第14回 耳川水系総合土砂管理に関する評価・改善委員会

問題・課題評価資料【ダム領域】

令和7年7月28日

図9-3 ダム貯水池の堆砂形状（岩屋戸ダム）

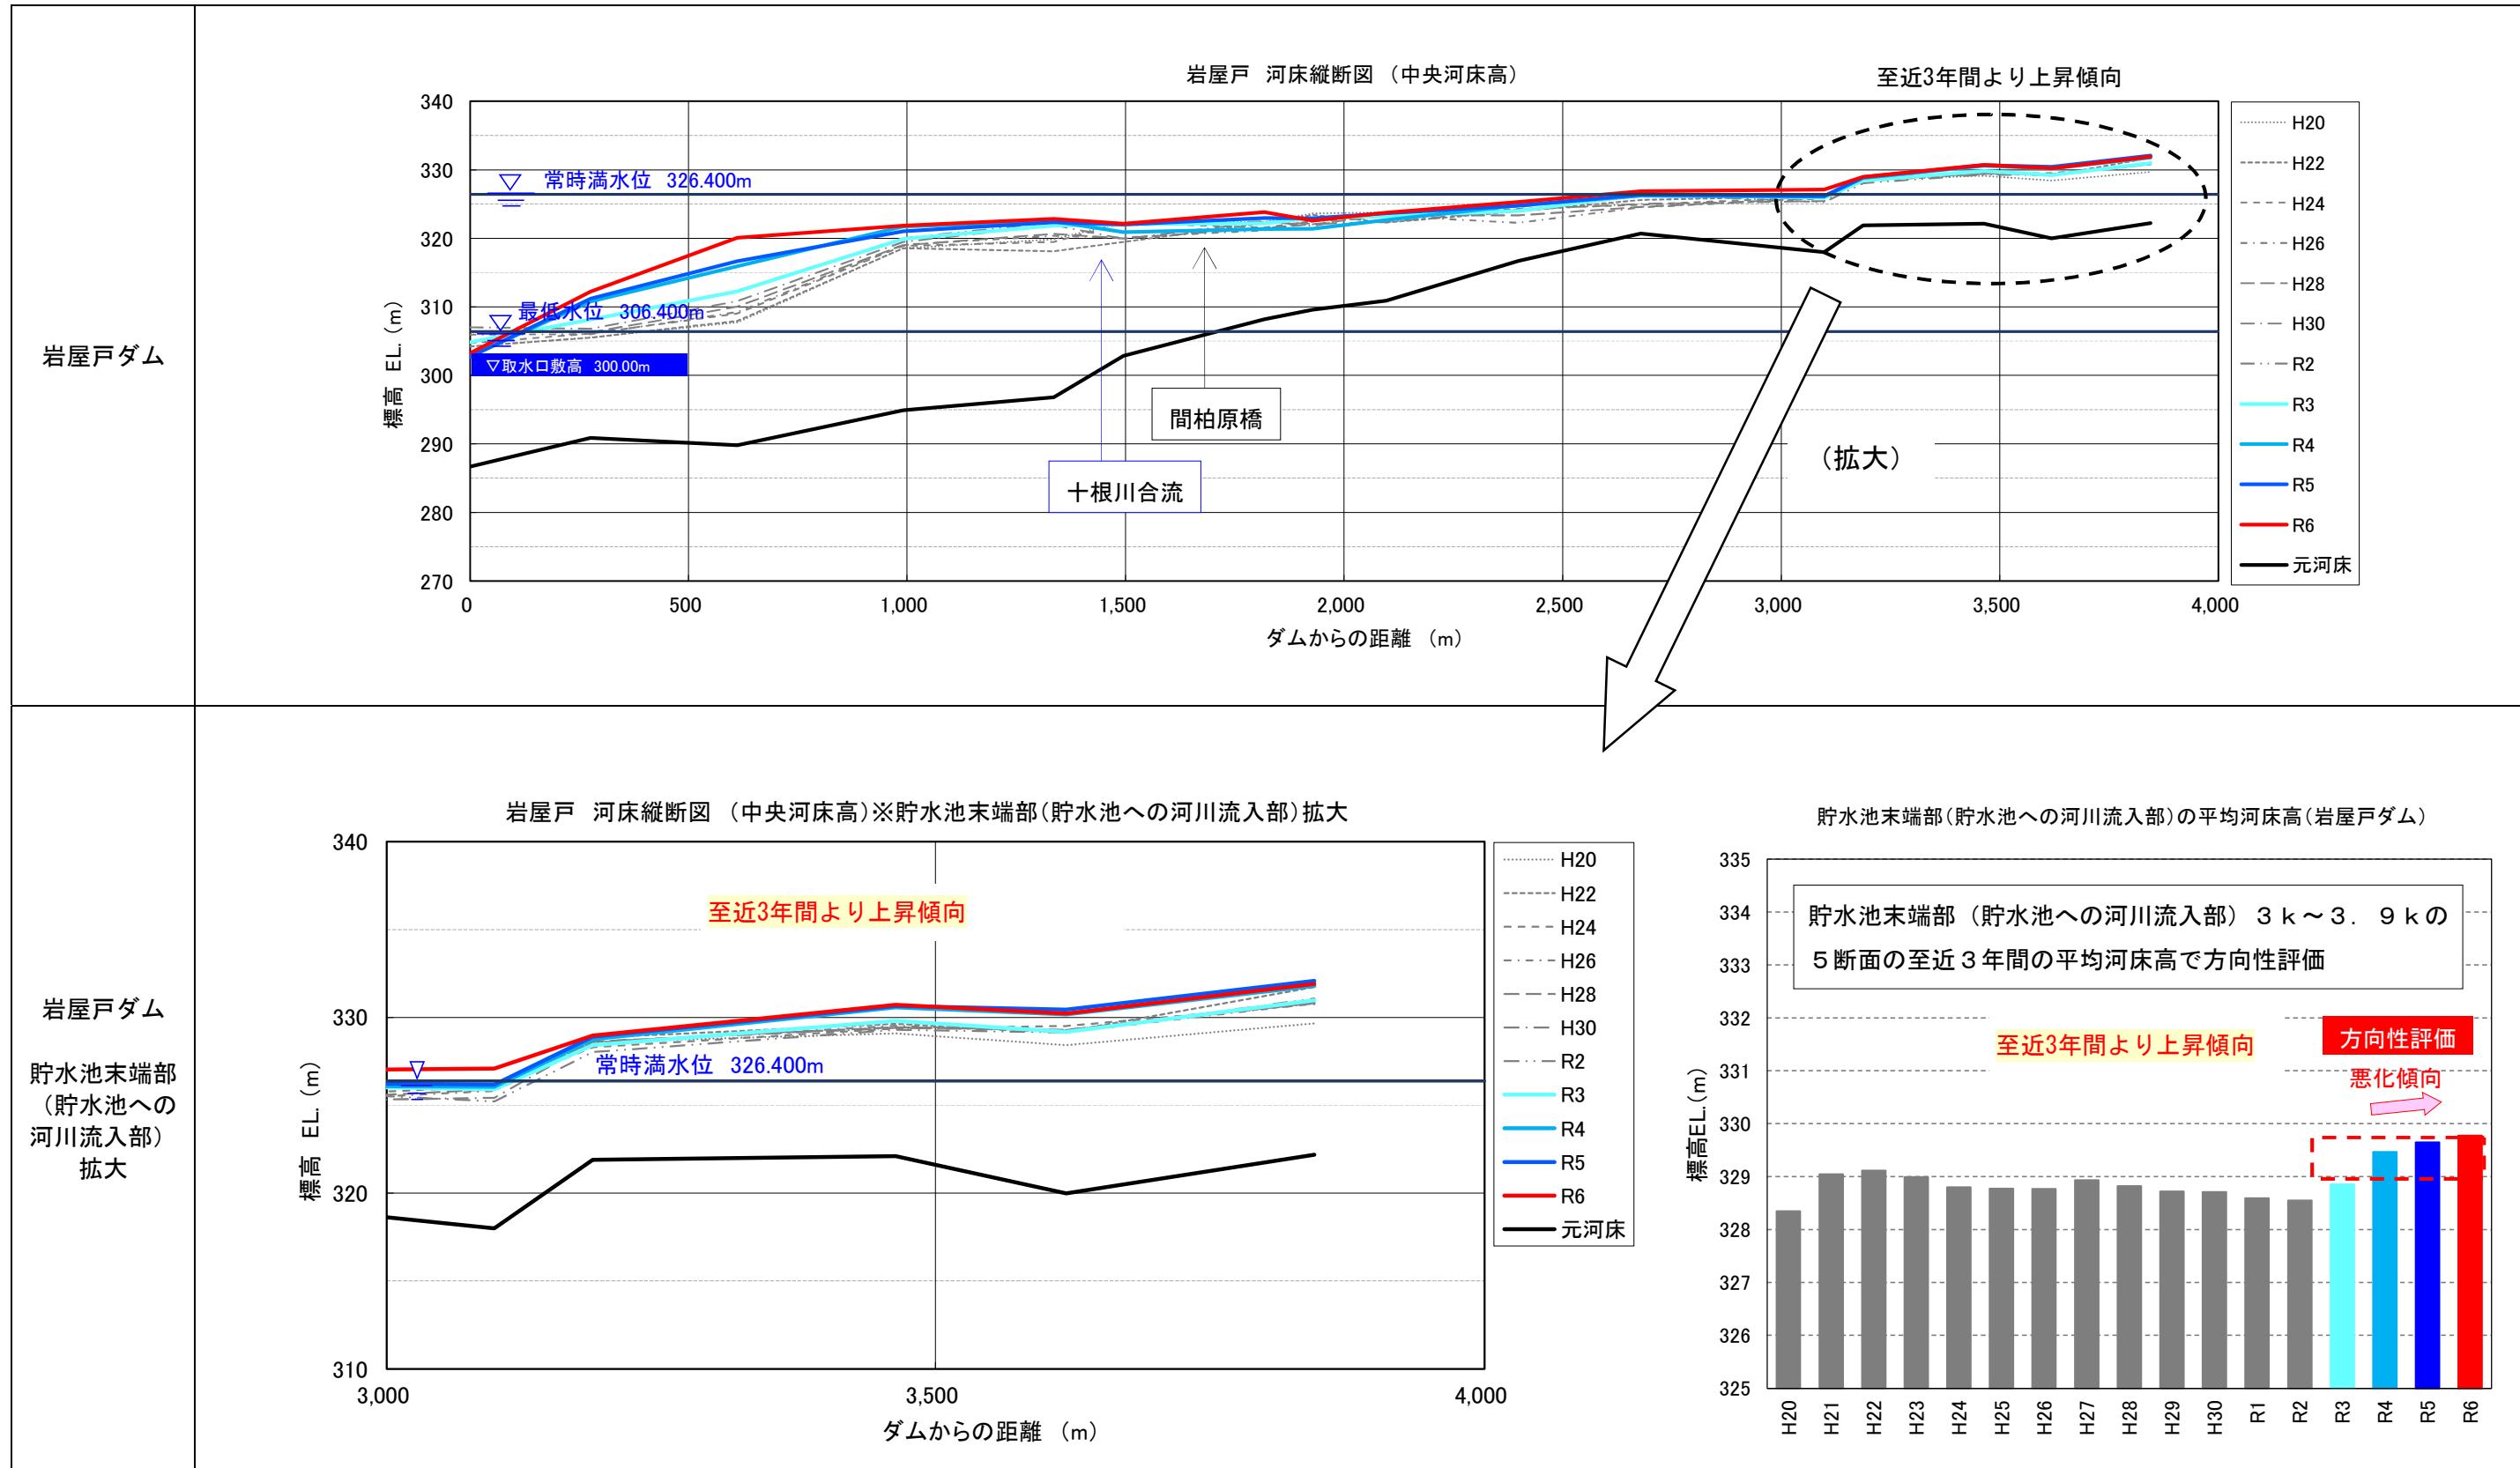
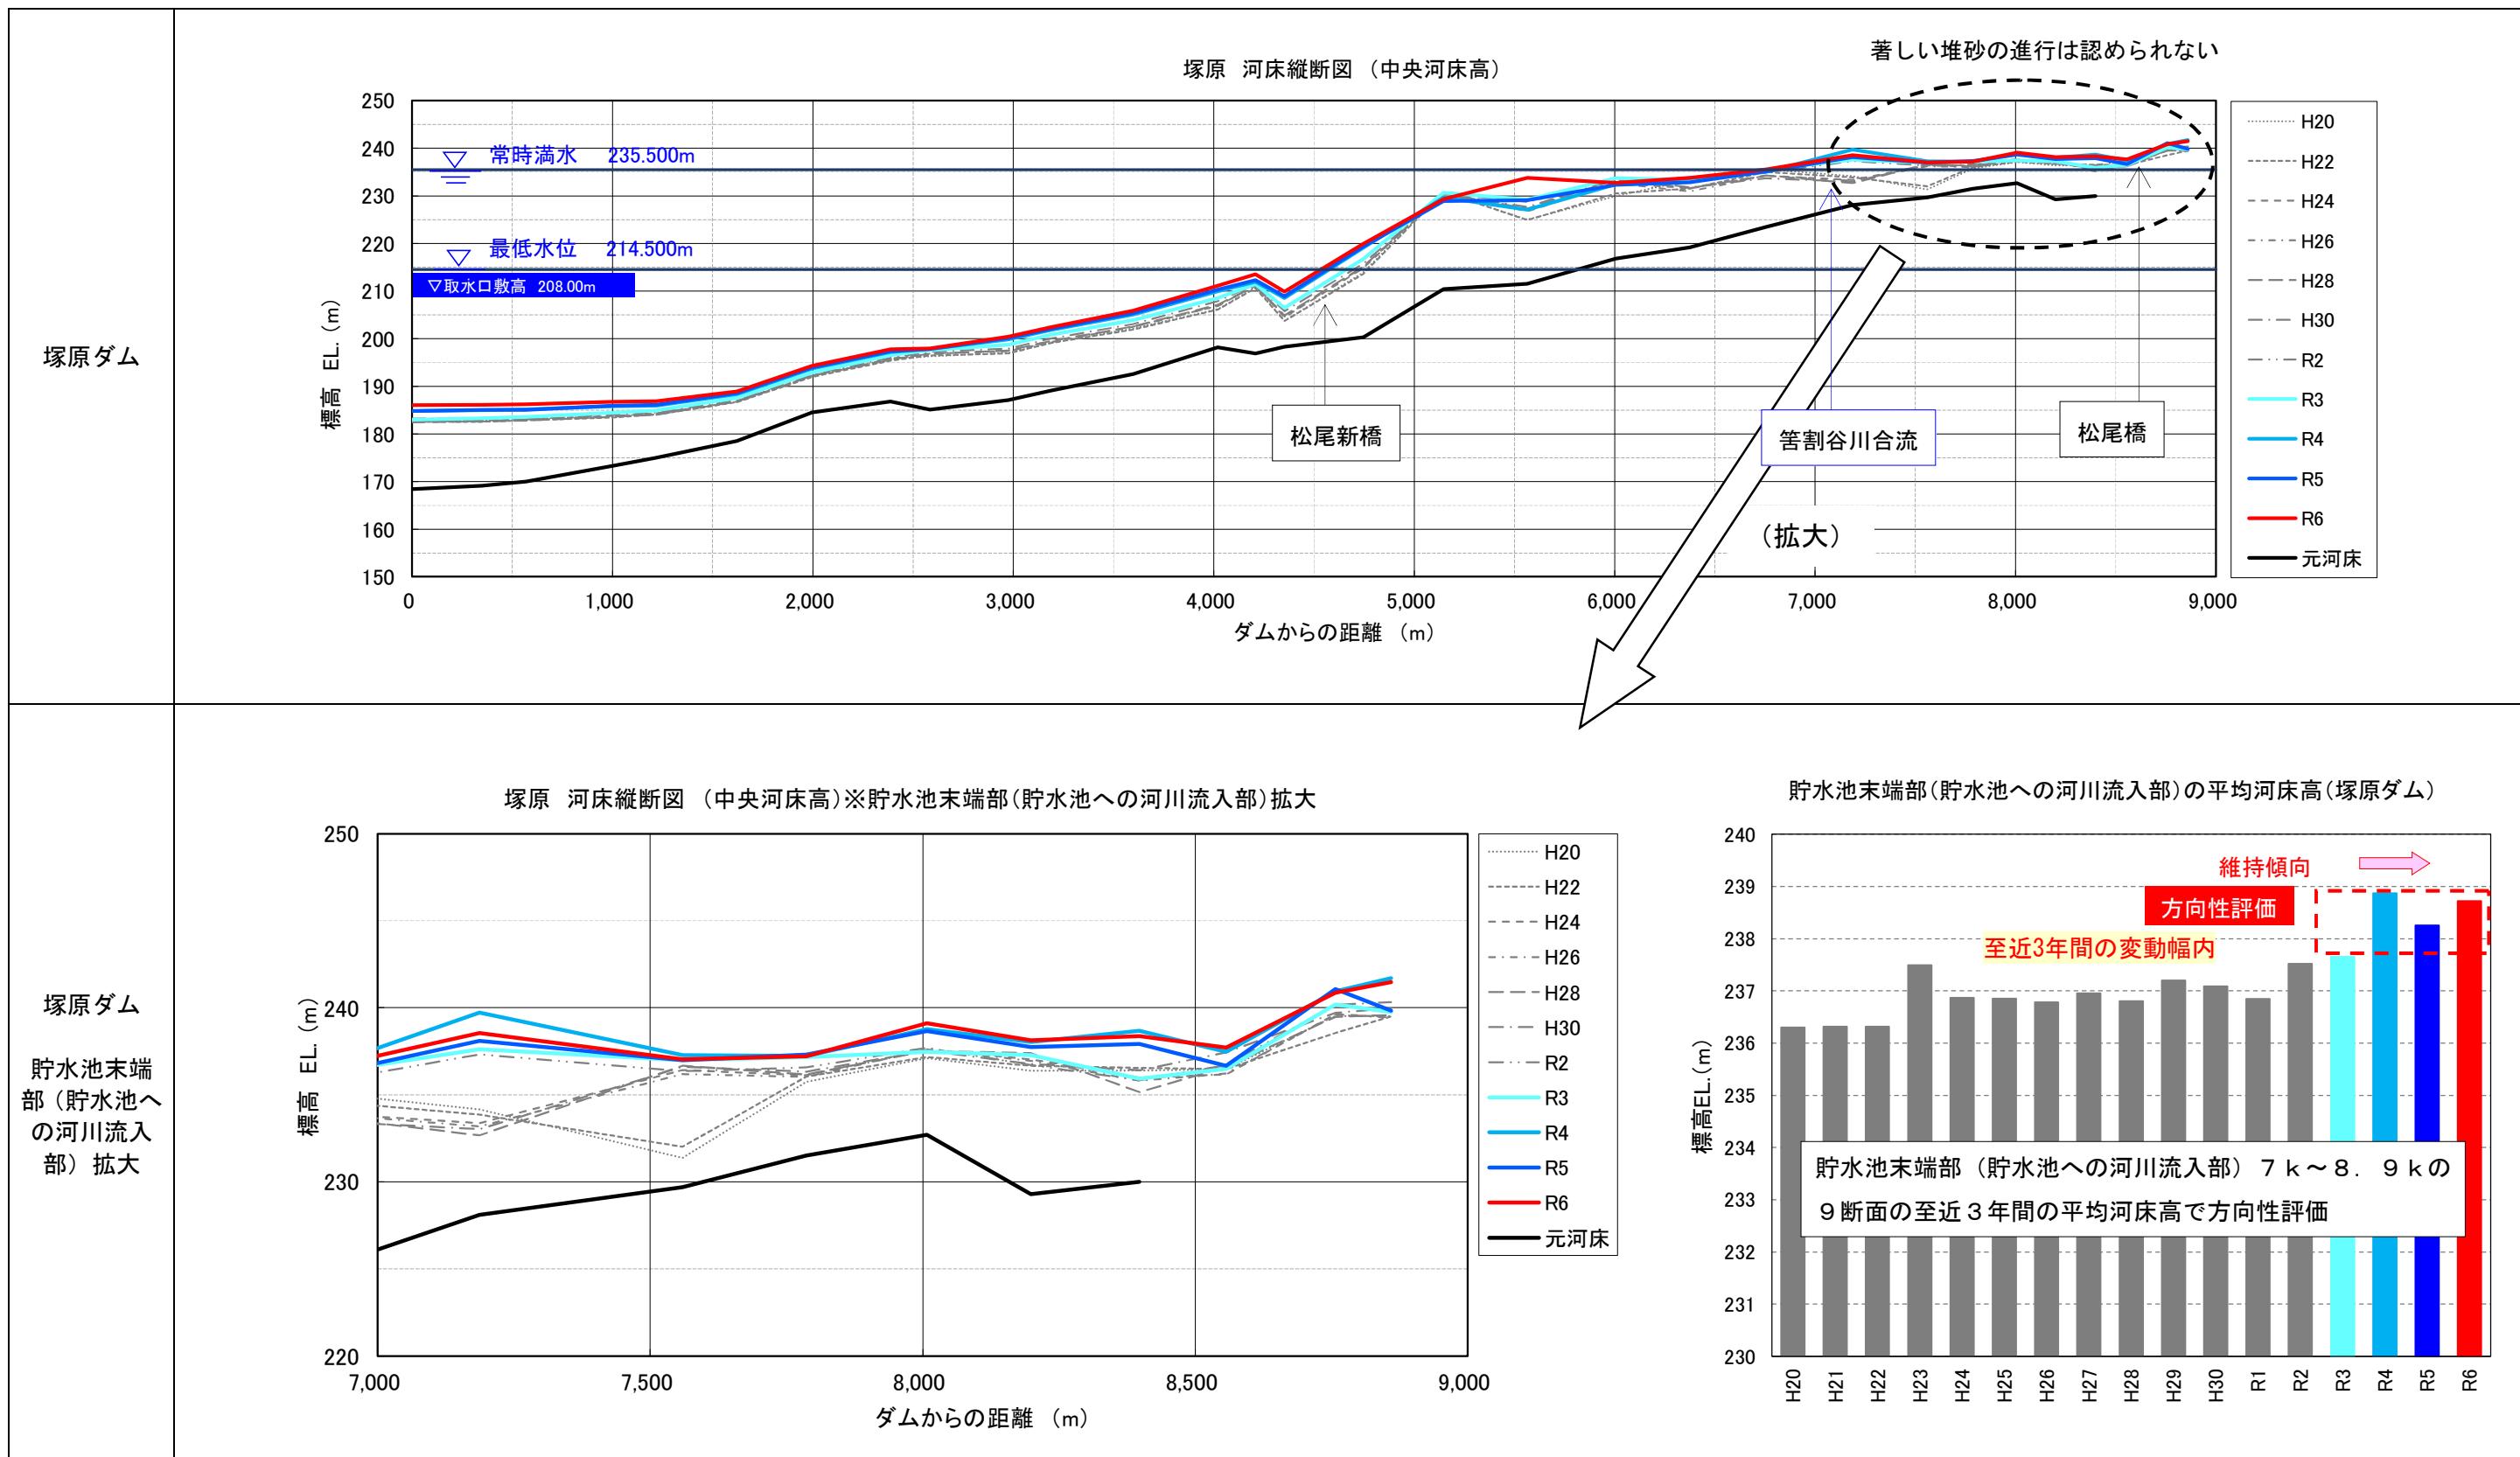
領域	総合土砂管理上の問題・課題	モニタリング項目	説明頁	主従関係	ワーキング時点での事務局案					ワーキンググループの評価				
					評価結果の概要		個別評価		総合評価	事務局案に対する意見等		個別評価※1		評価※2
							方向性	状態				方向性	状態	
ダム領域	(9)貯水池末端部(貯水池への河川流入部)治水安全度	12.ダム堆砂	2		ダム貯水池末端部(貯水池への河川流入部)の河床高は、至近3年間と比較すると、「悪化傾向」と評価される。状態は、背水の影響はみられないことから、「普通状態」と評価される。	C	b	×	【ダム領域目標】 土砂移動の連続性を回復させ、ダムの適切な運用・管理により川の機能の再生を目指す。 【ダム領域評価:『△』】 【評価コメント】 令和6年度は、ダム堆砂(貯水池末端部)、水質、漁獲量(内水面)に関して「悪化傾向」、また、ダム堆砂(利水容量)、水質、ヒアリング(漁獲量(内水面)、河床材料)に関して「悪い状態」の評価があつたが、その他の項目は概ね「普通状態」が維持されていることから、ダム領域は総合的に「△」と評価される。	背水の影響によらず、各ダム末端や河岸に土砂がたまつた状態がある。 →委員から頂いた意見を基に一部評価を修正(状態評価:b→c)	C	c	×	×

②状態：上椎葉ダム、岩屋戸ダム、塚原ダム、西郷ダム、大内原ダム、諸塚ダムとともに、貯水池末端部（貯水池への河川流入部）の堆砂による背水被害は確認されなかったが、WGで各ダム末端や河岸に土砂がたまつた状態がある意見より、状態は「悪い状態」と評価される。【評価結果：c】
